**II/101 Brandýs Nad Labem - přeložka - Část obchvat Zápy**

**Trvalé dopravní značení**

**SO 102.2/001**

**21**

Policie ČR, DI požaduje:

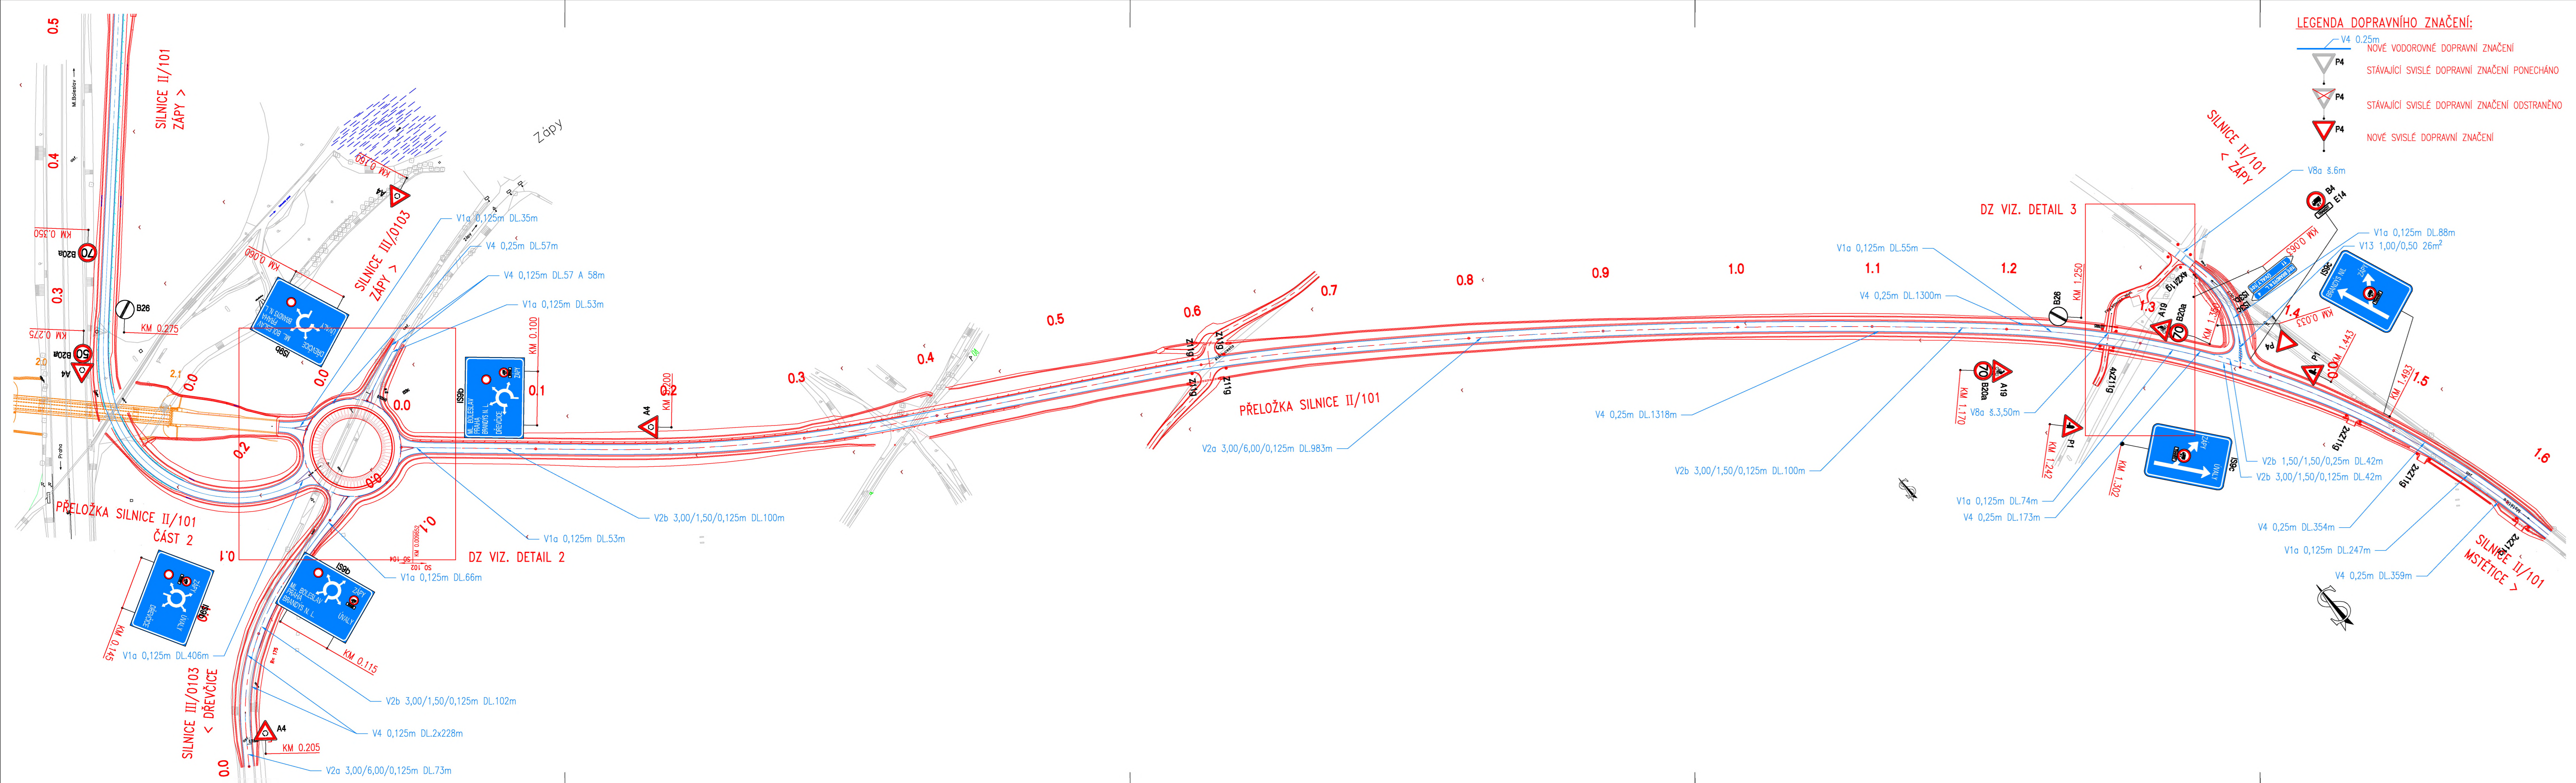
1. Protáhnout podélnou čáru souvislou (V1a) k nejbližšímu omezení rychlosti ve směru k obchvatu.
2. Dopravní znační B20a „70“ posunout o 30 m směrem k městysu Zápy a namísto stávající B20a „70“ změnit na B20a „50“. Nad B20a „50“ bude umístěna značka A1a „zatáčka vpravo“.
3. Do vnějšího směrového oblouku umístit zkrácené vodící tabule Z3 (obsahují 1 šipku) cca 5 ks.

1. Na protilehlou stranu napojení II/101 (vedlejší pozemní komunikace) umístit vodící tabule Z3.
